SERVICE INFO – INA 0055

Modificări ale rotelor la unele brațe întinzătoare

Nr. identificare
piesă: 533 0077 30
534 0082 30
534 0083 30
534 0133 30
534 0136 30
534 0139 30

Figura 1: Imagine detaliată a vechiului design al rolei (stânga) și a noului design (dreapta).

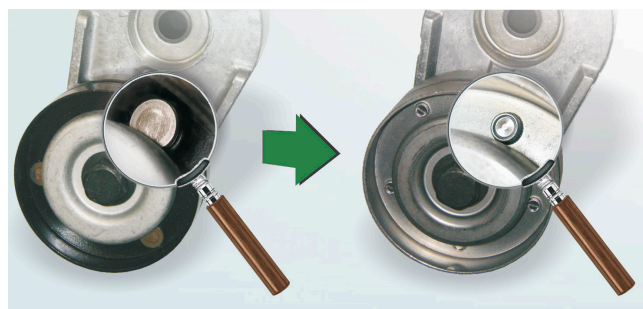
Diferențele, indicate în Fig. 1, se regăsesc la nivelul învelișului (versiunea precedentă era neagră, acum este metalică) și la nivelul legăturii dintre cele două jumătăți de contact (nituite anterior, prinse cu cleme în versiunea curentă).

Pe durata perioadei de tranziție există posibilitatea ca stocurile să fie mixte. Ambele versiuni respectă specificațiile tehnice și pot fi utilizate fără restricții la autovehiculele menționate în catalog.
